Vatnsendahvarf - Athafnasvæði. Urðarhvarf 10

Tillaga að breyttu deiliskipulagi skv. 1. mgr. 43 gr. skipulagslaga nr. 123/2010

Erindi frá fundi skipulagsráðs nr. 175, 2. desember 2024 ONE / 24111023

Breytt deiliskipulag: Urðarhvarf 10 Mkv. 1:2000

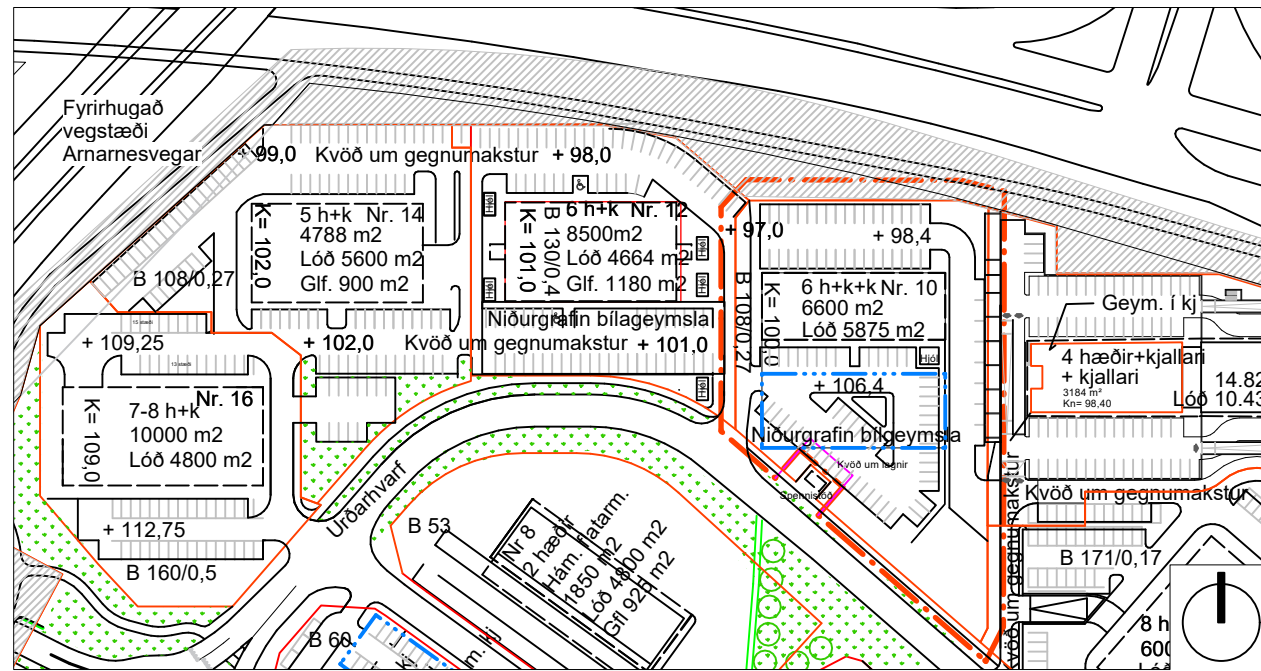
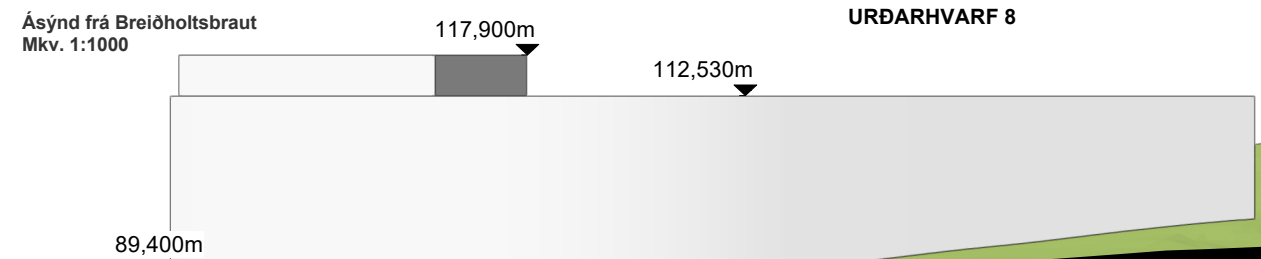
Í tillögunni felst aukningu byggingarmagns úr 5.900m² í 6.600m² og hækkun byggingarreitrs úr 5 hæðum í 6, efsta hæð verður innregin. Nýtingarhlutfall fer úr 1,0 í 1,1, en nýtingarhlutfall ofanjarðar eykst úr 0,63 í 0,74. Líkt og í gildandi deiliskipulagi er enn gert ráð fyrir 134 bílastæðum þar af 34 bílastæði í niðurgröfnum bílakjallara. 40 hjólastæði verða á lóðinni og helmingur þeirra verður í lokuðu rými í kjallara eða á lóð
